特定廃棄物管理施設の変更に係る
設計及び工事の方法の認可申請書
一部補正について

令和2年2月17日付け2019再工技発第19号をもって申請しました当社再処理
事業所特定廃棄物管理施設の変更に係る設計及び工事の方法の認可申請書を別添のと
おり一部補正いたします。

特定廃棄物管理施設に設置している無停電電源装置のうち、415V無停電電源装置Cについては、改廃に伴い構成部品の一部が生産中止となったことから、装置の異常や故障が発生した場合にも適切に維持・管理できるよう後継機種へ更新を行う。また、415V無停電電源装置Cの更新に伴い、無停電電源装置の構成機器である425V蓄電池C2及び105V無停電交流母線用変圧器Cについても併せて更新を行う。

第1.1.4.2-1図 電気設備の単線結線図

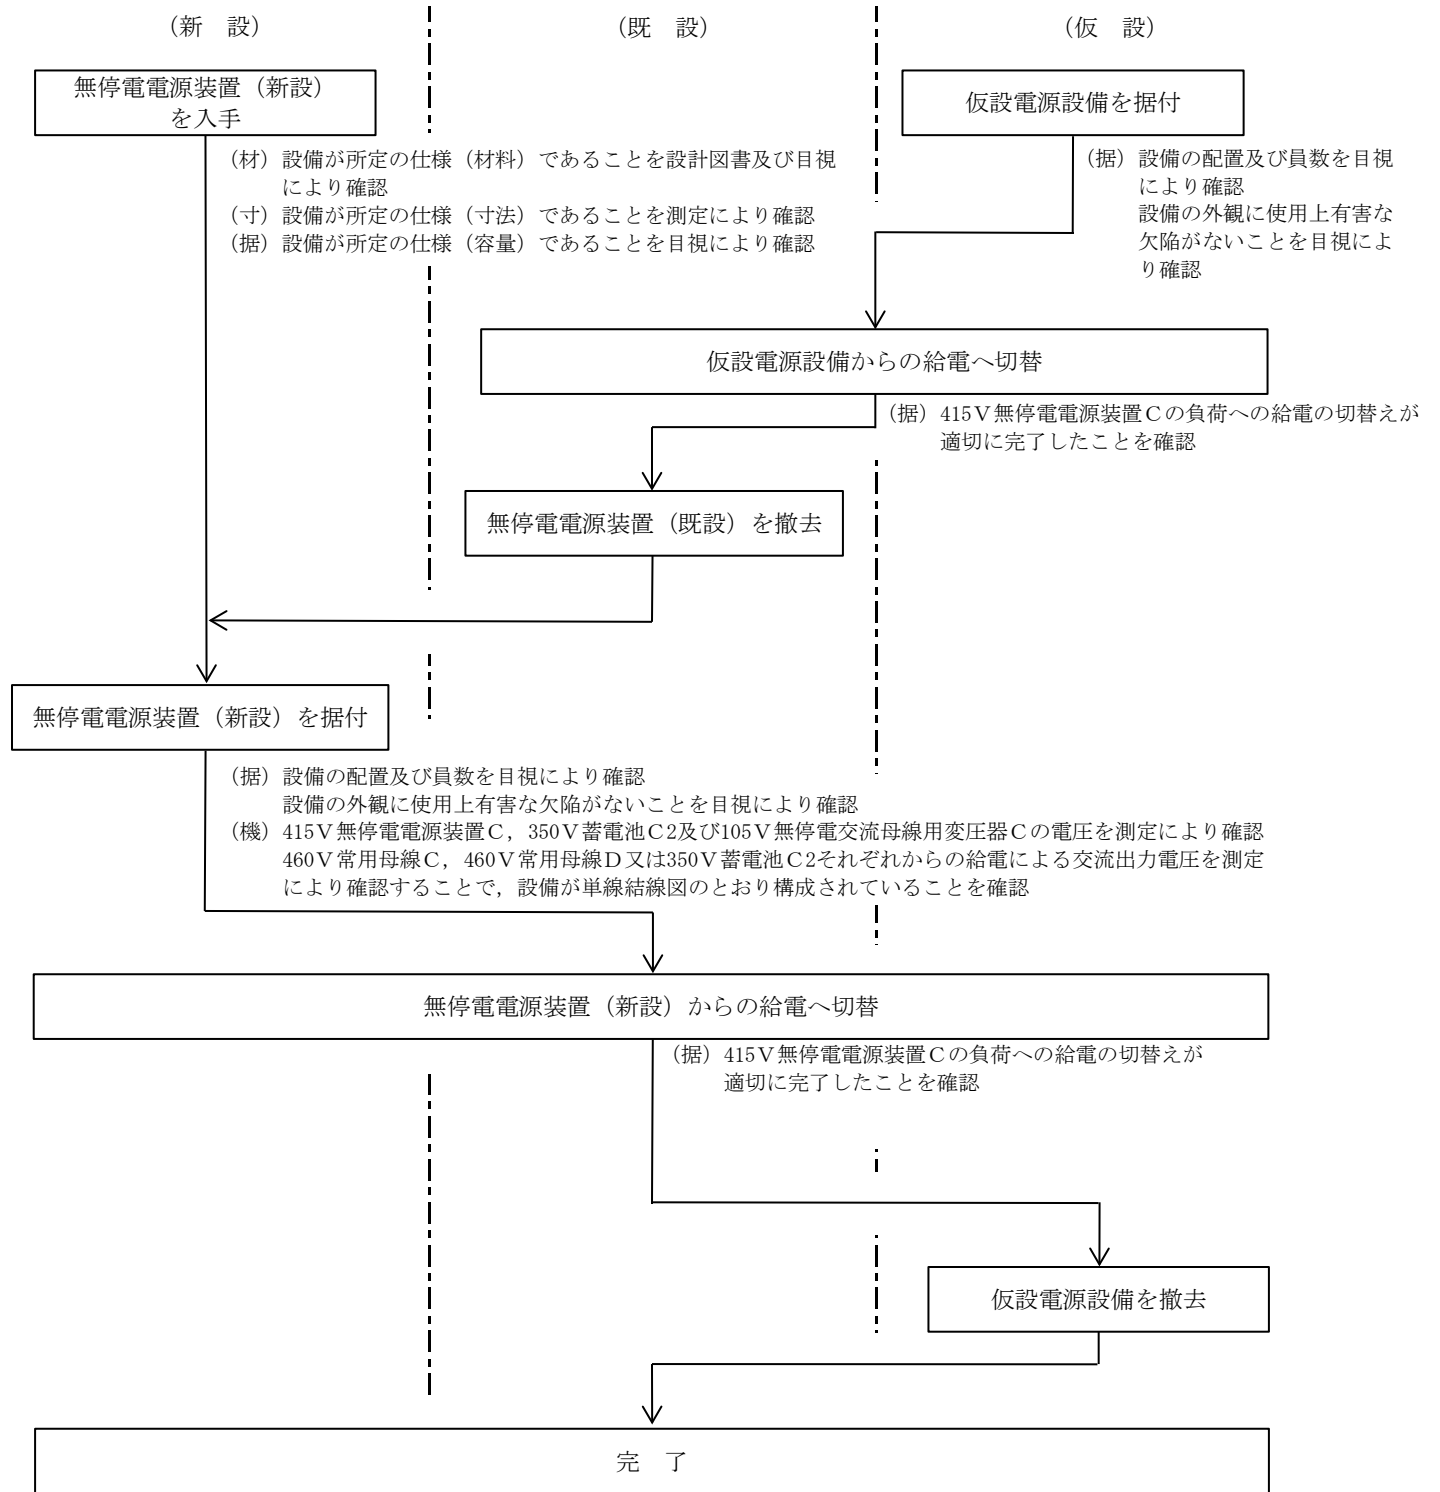
また、425V蓄電池C2の蓄電池電圧を425Vから350Vへ変更する。

なお、無停電電源装置の更新において、425V蓄電池C2の蓄電池電圧を、更新する415V無停電電源装置Cの仕様に合わせて425Vから350Vに変更するが、変圧器を設けていることから、105V無停電交流母線へ給電する交流出力電圧（105V）に変更はない。

設備名称		無停電電源装置	
容量		100kVA	
材料	筐体	鋼材（炭素鋼）	
	ケーブル	IEEE規格383を満足する難燃性ケーブル	
耐震クラス		C	
構成機器	415V無停電電源装置C	台数	1台
		寸法	幅 : ■ mm
			奥行 : ■ mm
	高さ : ■ mm		
	350V蓄電池C2	台数	1台
		寸法	幅 : ■ mm
			奥行 : ■ mm
			高さ : ■ mm
	形式	制御弁式据置鉛蓄電池	
105V無停電交流母線用変圧器C	台数	1台	
	寸法	幅 : ■ mm	
		奥行 : ■ mm	
高さ : ■ mm

第2.1.4.2-1図 電気設備（無停電電源装置の更新工事）の工事フロー図

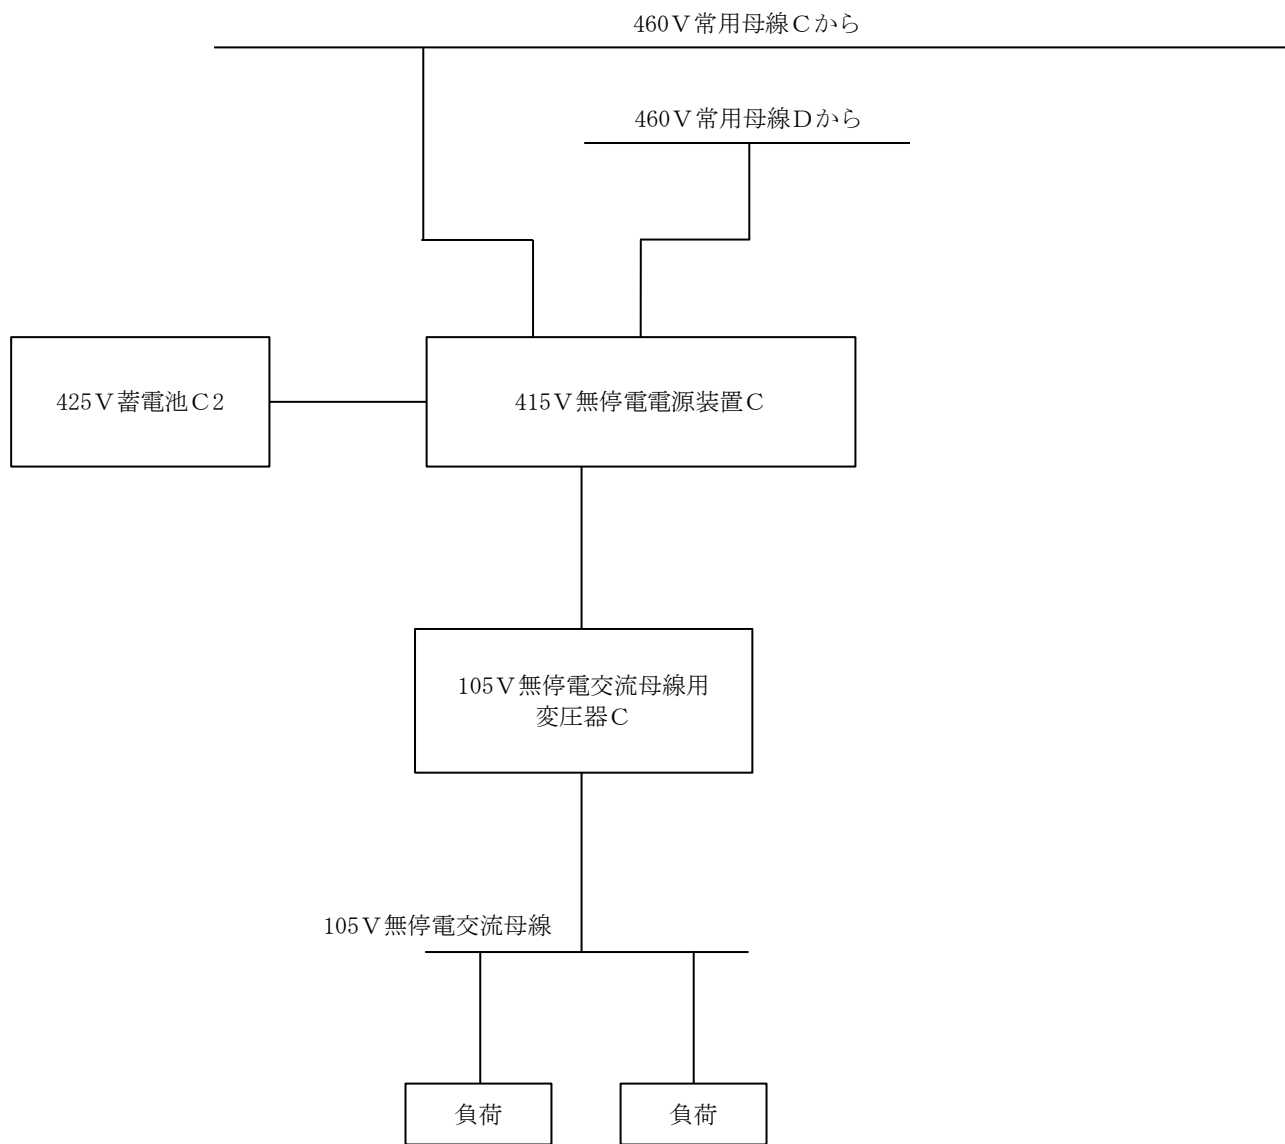
本申請における工事の方法を以下の項目及び第 2.1.4.2-1 図に示す。

- ・ 隔離措置（運転停止，操作禁止等）及び隔離復旧を適宜実施する。
 - ・ 415V無停電電源装置Cの負荷への給電を維持するため、仮設電源設備を用いて給電する。
- ① 仮設電源設備（仮設無停電電源装置，仮設中継端子箱，仮設ケーブル）を据付ける。
 - ② 415V無停電電源装置Cの負荷への給電を仮設電源設備からの給電に切替える。
 - ③ 無停電電源装置（既設）を撤去する。
 - ④ 無停電電源装置（新設）を据付ける。
 - ⑤ 415V無停電電源装置Cの負荷への給電を415V無停電電源装置Cからの給電に切替える。
 - ⑥ 仮設電源設備（仮設無停電電源装置，仮設中継端子箱，仮設ケーブル）を撤去する。
